3.3.1.3 Informe de inspección

3.4 VENTILACIÓN TRASTEROS

3.5 HORMIGÓN VISTO

3.6 RED DE SANEAMIENTO COLGADA EN EL GARAJE

Trastero 2.05

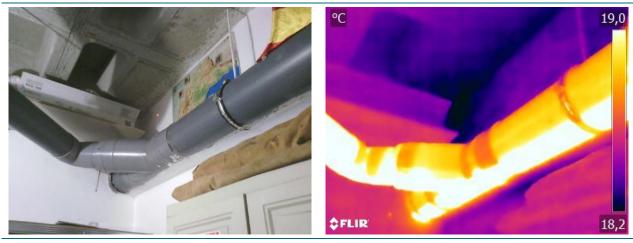
En la visita realizada se comprueba la existencia de olor a humedad en los trasteros generado por problemas de estanqueidad del edificio que quedan reflejados en las fotografías e imágenes termográficas que se adjuntan a continuación.

Humedad en la base

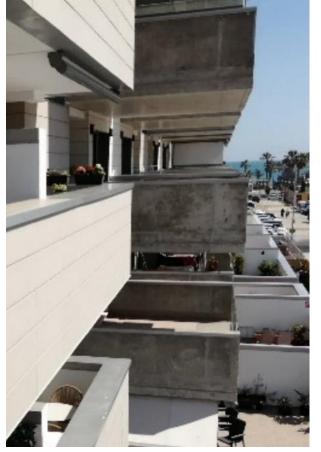
Se emplea el hormigón visto en las bandejas de las terrazas y en petos y pretiles. Este hormigón no presenta el aspecto de un hormigón visto ya que se evidencian las siguientes características:

- Color y textura heterogéneos
- Presencia de restos de óxidos
- Presencia de restos de sales y hongos
- Desprendimiento de material, oquedades
- Falta de material en puntos singulares
- Encofrado y tratamiento no apto para hormigón visto
- Remates defectuosos con los rodapiés
- Goterones rotos en los techos

El resultado es un hormigón en bruto, no un hormigón visto, que presenta múltiples fallos, no sólo de tipo estético, sino a nivel constructivo ya que se desprenden diariamente pequeños trocitos, lascas y material pulverulento.

Se pueden apreciar los múltiples repasos realizados con mortero para corregir coqueras, esquinas donde no ha llegado el hormigón, elementos desprendidos y roturas provocadas por la instalación de las barandillas y elementos de remate.

Además, como nos encontramos en un ambiente marítimo, el hormigón no cuenta más que con su propia composición, sin revestimiento adicional para corregir imperfecciones y para proteger la armadura interior, que es elemento estructural que mantiene en vuelo los balcones.

Tramos de red de saneamiento colgada en el sótano

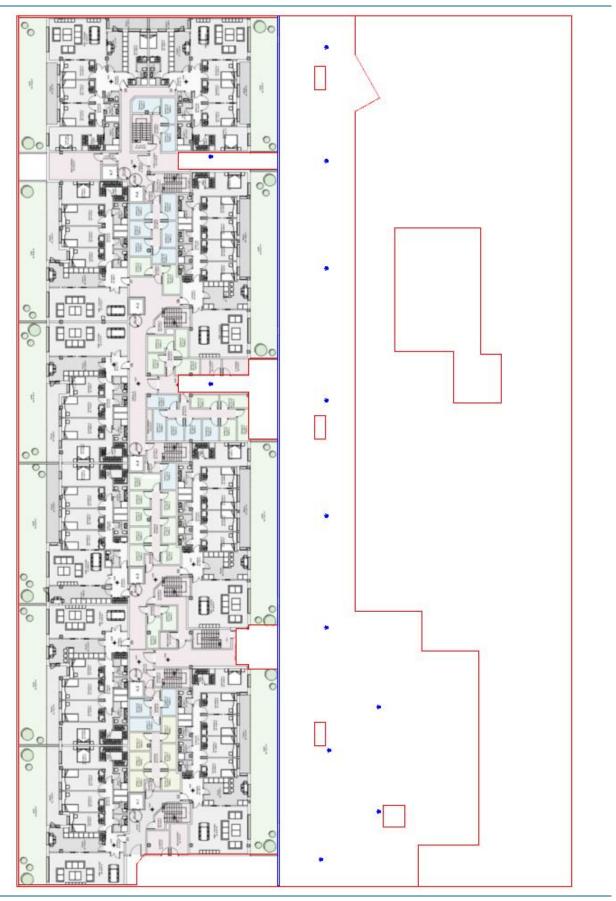
Esta zona pavimentada cuenta con una serie de sumideros lineales y puntuales para recoger el agua de lluvia o del baldeo. Estos sumideros son identificados en la planta sótano ya que forman una red colgada. Y es precisamente en esa red colgada, en la zona más amplia donde se ubican las pérgolas, donde se están produciendo filtraciones de agua al sótano a través de los conductos.

Sumideros lineal y puntual

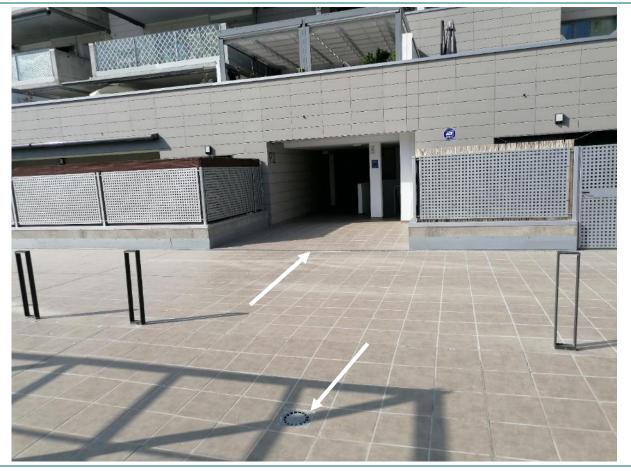
En primer lugar, se han identificado los puntos de sumidero (azul) existentes en la urbanización y los contornos (rojo).

Red colgada del sótano y manchas de humedad identificadas

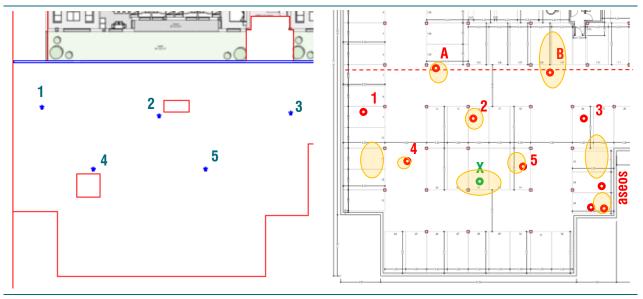
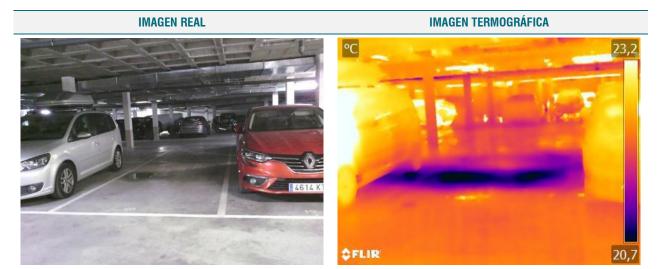
Si superponemos los sumideros identificados en la superficie de la urbanización con la red colgada del sótano, podemos identificar que no coinciden en un punto.

Zona es la que se sitúan las discordancias

Se ha podido inspeccionar la red después de un periodo de lluvia y se han identificado las siguientes filtraciones de agua en el sótano según se han indicado en el plano anterior.

Acumulación de agua bajo el sumidero

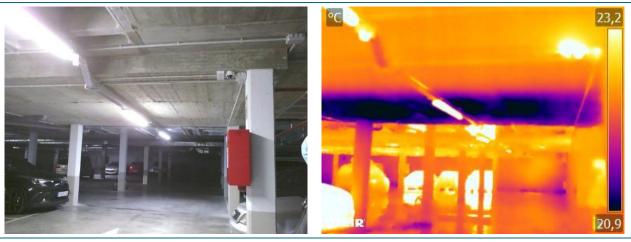
Agua acumulada en la plaza 20. Bajo sumidero X

Forjado húmedo

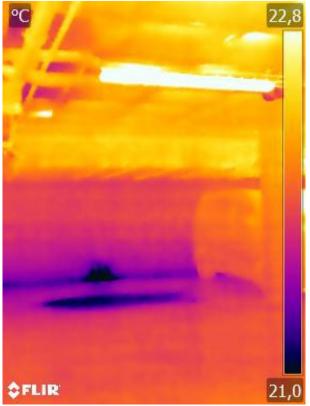
Forjado en el entorno del sumidero B

Nivelación de la urbanización

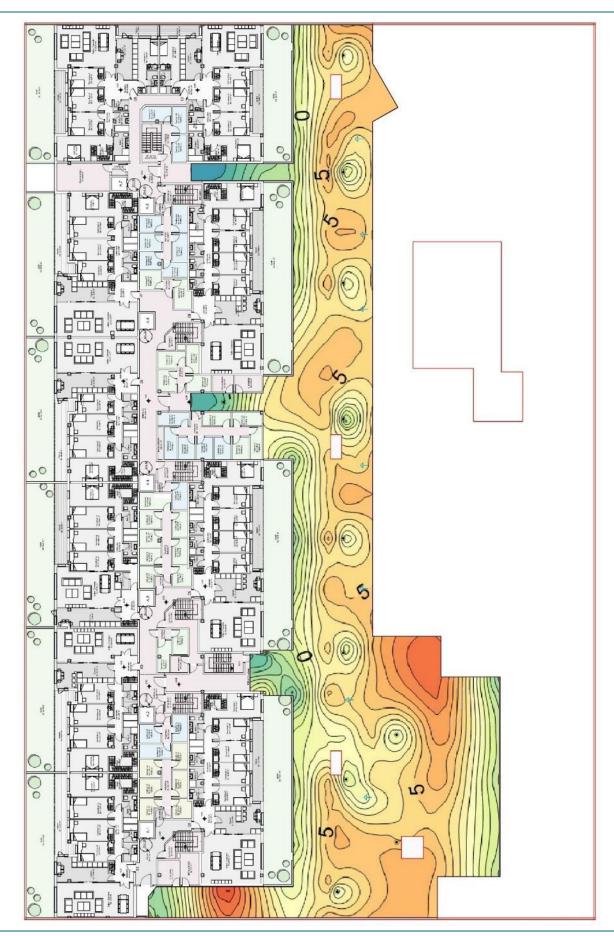
Debido a los problemas que presenta la cubierta del garaje, urbanización en planta baja, y variaciones detectadas respecto al proyecto, se ha realizado una nivelación que pudiera indicarnos la deformada del pavimento y qué superficie pluviométrica está asociada a cada sumidero. En el caso más desfavorable, un sumidero llega a recoger agua de una superficie de 130m², sería el correspondiente al sumidero 5.

El objetivo de este procedimiento es determinar la planeidad del plano horizontal (suelos). La nivelación se realiza sobre el plano de la solería terminada. El estudio del levantamiento nos permite trazar curvas de nivel del estado real. Se realiza tratamiento informático de los puntos de referencia mediante software que convierte los datos XYZ irregularmente espaciados en una malla uniforme dando como resultado una imagen "topográfica". En este caso las curvas de nivel se han trazado cada 0,5cm.

Representado como curvas de nivel de un plano topográfico, las partes más marrones representan las zonas altas, las azules son las zonas más bajas.

En la mayoría de los casos coinciden los puntos más bajos con los sumideros o con desagüe libre al jardín.
